Catre,
PRIMARIA MUNICIPIULUI BUCURESTI
Directia Generala de Dezvoltare Urbana
Adresa: Bulevardul Regina Elisabeta 47, Bucureşti

Raspuns la adresa nr. 1850877/11.06.2020 – STANCU SAMUEL inregistrata de Primaria Municipiului Bucuresti:

Sursa: www.pmb.ro - Extras Registrul spatilor verzi

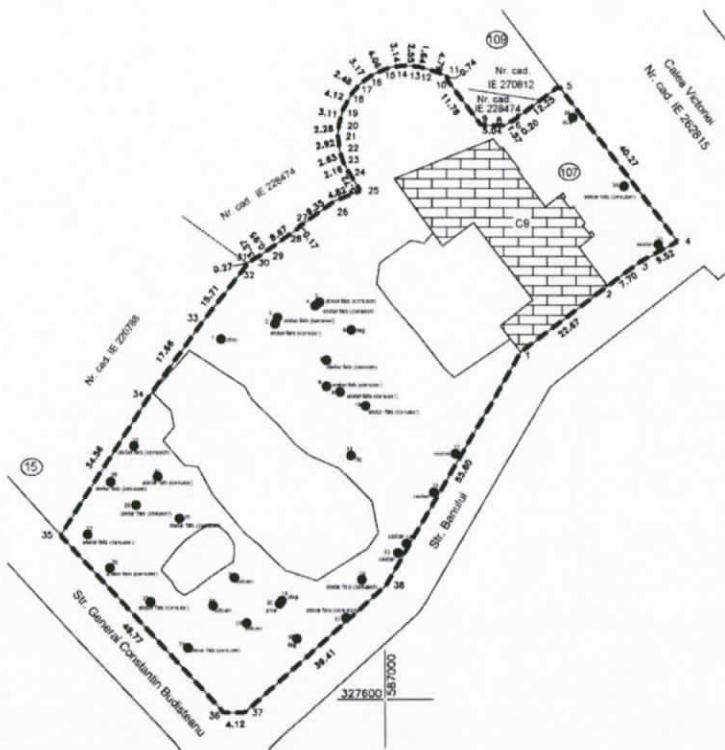
La afirmatia: „**2. Eliminarea grădinii istorice din spatele palatului**

Ca toate reședințele de acest tip, Palatul Stirbei a avut în partea din spate a parcelei o mare grădină, care era parte integrantă a ansamblului.

Dacă se dorește cu adevărat o ”restituție”, ea trebuie să înceapă cu refacerea grădinii Palatului Stirbei, element original și esențial al monumentului.”

In prezent, conform planului atasat, pe teren sunt in marea majoritate arbori fara valoare dendrologica, otetar fals - cenușer cu diametru intre 6 -20 cm dar si salcam si castani, intr-un numar redus. Mentionam ca arborii si arbustii mentionati mai sus nu sunt cuprinsi in *Lista arborilor si arbustilor ocrotiti de pe raza Municipiului Bucuresti*.

In plus, la nivelul municipiului Bucuresti sunt inventariate spatiile verzi publice si arborii ce sunt necesar a fi ocrotiti ca parte a domeniului public al statului si masuri de protejare sunt la momentul actual reglementate doar pentru spatii verzi ale statului. Terenul care este in dezbatere publica este proprietate privata. Pentru amplasamentul studiat, se demonstreaza inca o data calitatea privata a amplasamentului, fiind identificati doar arbori perimetrali amplasamentului, dar fara valoare dendrologica, ce pot fi supusi normelor legale pentru a da posibilitatea cosbtruirii investitiei.

Sursa: ridcare topografica ortofoto

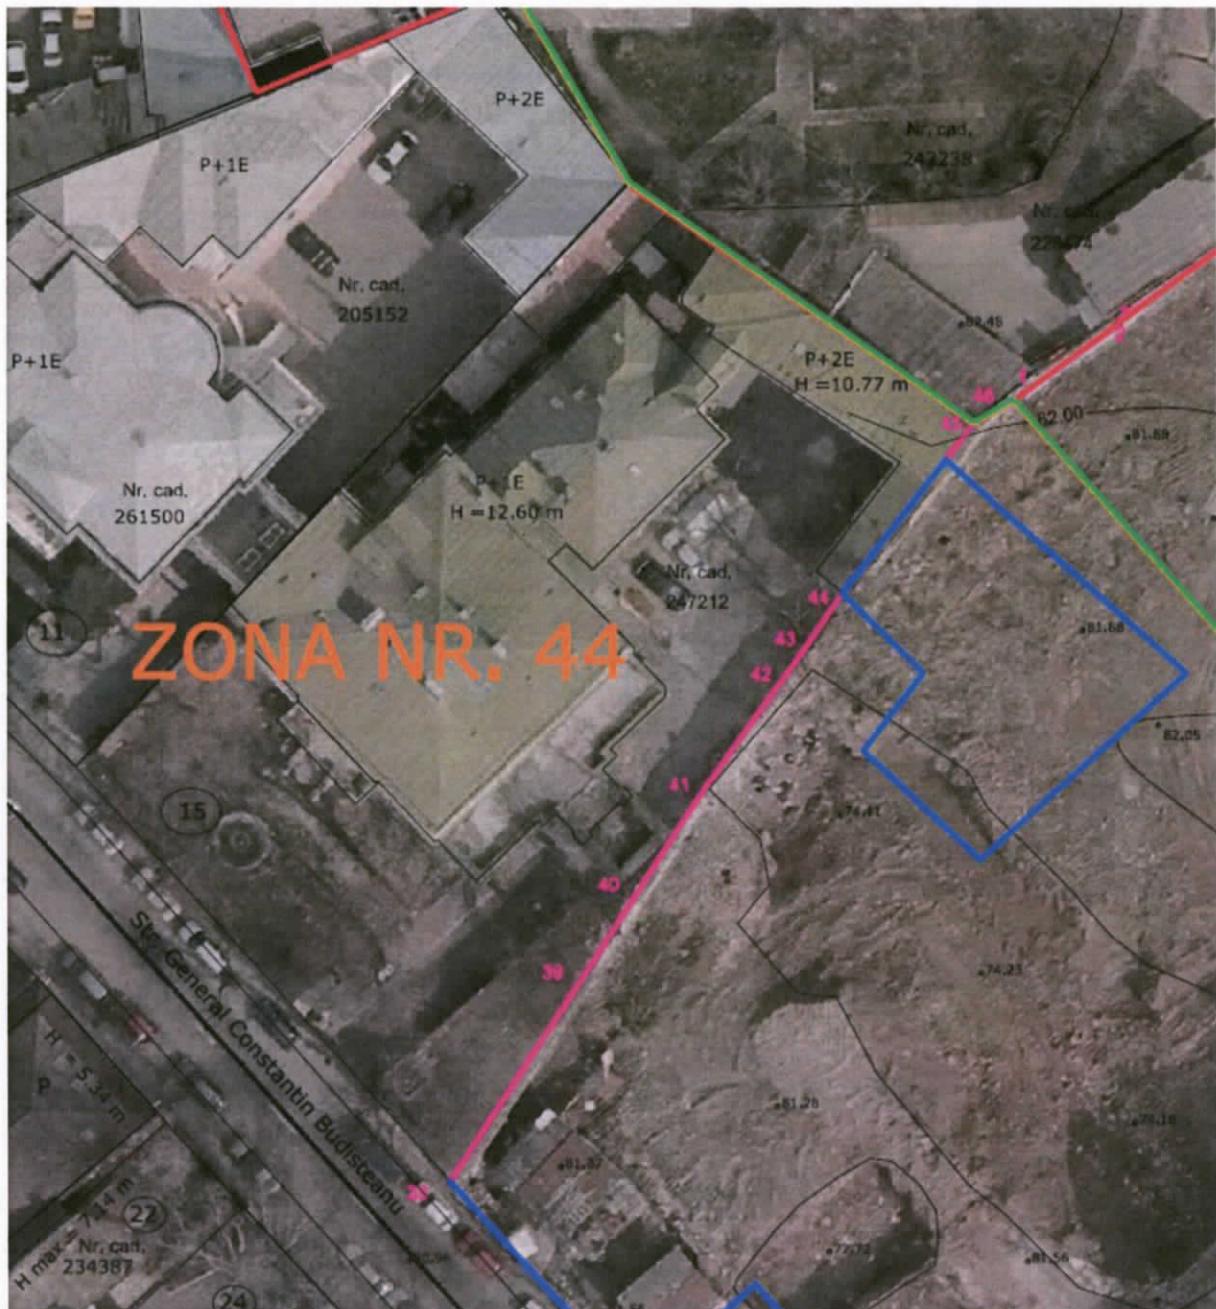
La afirmatia: „4. Conflict cu vecinătatea

Parcela pe care este amplasat Palatul Știrbei se învecinează în partea din spate (11), pe strada General Constantin Budișteanu, un ansamblu de arhitectură clasat monument istoric de grupa B (nr. 514 în Lista Monumentelor Istorice din 2015, cod B-II-a-B-18235), cu nu mai puțin de 4 imobile clasate și individual ca monumente: nr. 15 (casa Crissoveloni-Cantacuzino), nr. 20 (casa General Constantin Budișteanu), nr. 28 și nr. 28 bis.

Pentru păstrarea caracteristicilor și confortului de locuire de pe strada General Constantin Budișteanu (zonă dominant rezidențială, cu regim jos de înălțime și prezență importantă a arborilor), orice nouă clădire trebuie retrasă consistent și limitată la un regim de înălțime similar celui al vecinătății imediate. Același regim trebuie avut în vedere și pe latura de nord a terenului, pentru o relație compatibilă cu casa Crissoveloni-Cantacuzino.”

Conform planului de Reglementari urbanistice se propune o retragere de la aliniamentul strazii General Constantin Budisteanu de 8,15 m. In ceea ce priveste regimul de inaltime propus pentru noul ansamblu multifunctional propus, acesta a fost reglementat prin avize succesive, in special emise de catre Ministerul Culturii si A.A.C.R. Pentru investitia propusa s-a obtinut pentru P.U.Z. Avizul Ministerului Culturii-Directia Patrimoniu Cultural nr. 203/Z/24.10.2013, Avizul Ministerul Culturii si Identitatii Nationale nr. 278/Z/2017 privind delimitarea zonei de protectie a monumentului istoric si Avizul Ministerul Culturii nr. 131/M/17.07.13 privind restitutia fostelor grajduri, dar si avizul AACR nr. 1462/97 din 06.02.2020. Prin avizul Ministerului Culturii nr. 203/Z/24.10.2013 din punct de vedere volumetric se permite construirea unui ansamblu multifunctional format dintr-un corp de /cladire (ecran, cu arhitectura neutra) cu inaltime maxima=34.45 m retras fata de palatul Stirbei la o distanta aproximativa de 17m, volum unit de palat printre-un corp de sticla (atrium) la scara palatului. Volumele coboara in trepte, raportandu-se la vecinatatile imediate, cu Hmax spre Str. Banului = 21.50 m si si Hmax variabil = 17.50-21.50 m spre Str. Budisteanu.

Volumetria propusa respecta cerintele si incadrarea in volumetria contextului vecin intrucat spre Calea Victoriei, actualele cladiri din frontul principal au inalimi variabile intre 28,00 m si 36,90m, conform imaginii de mai jos, cu Regim de inaltime cuprins intre P+7Etaje si P+9Etaje+Etaj tehnici. Ecranul avizat de Ministerul Culturii se aliniaza la aceste inalimi, a.i. inaltimea maxima propusa de 34,45m se inacadreaza in peisaj.
